Rapport de l'Inspection des installations classées

Visite d'inspection du 20/04/2022

Scierie Saint-Yaguen

Références : IC40/22DP- 431

Photographie du point de contrôle : Stockage

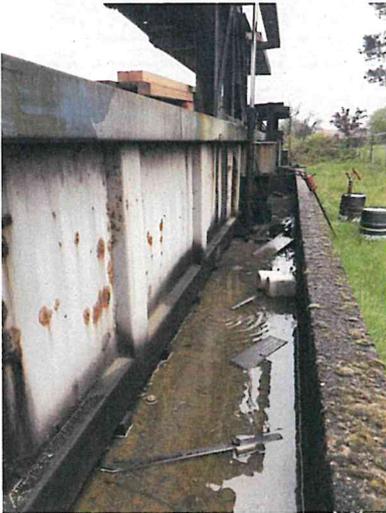
Référence réglementaire : Article 5 – Déchets - prescriptions techniques de l'AP du 11/12/1992
Prescription contrôlée : Point 5.3 Stockage des prescriptions techniques de l'AP du 11/12/1992
Constats : Il a été constaté la présence de plusieurs bidons en plastique au sol, dans l'herbe, usagé et éventré « additif désinfectant des eaux de process » près de la station de traitement ainsi que 2 bidons en ferraille de 60 l d'huiles pour les vérins hydrauliques de la station de traitement de marques « STATIDOP Z HV 46 » sans cuvette de rétention. Il est rappelé que ces produits sont très toxiques pour les organismes aquatiques et entraîne des effets néfastes à long terme.
Type de suites proposées : Susceptible de suites
Proposition de suites : L'exploitant doit prendre les mesures pour stocker les bidons sur une zone de rétention et les bidons usagés en attente de leur élimination par une filière de traitement agréé. Justifier l'action auprès de l'inspection.
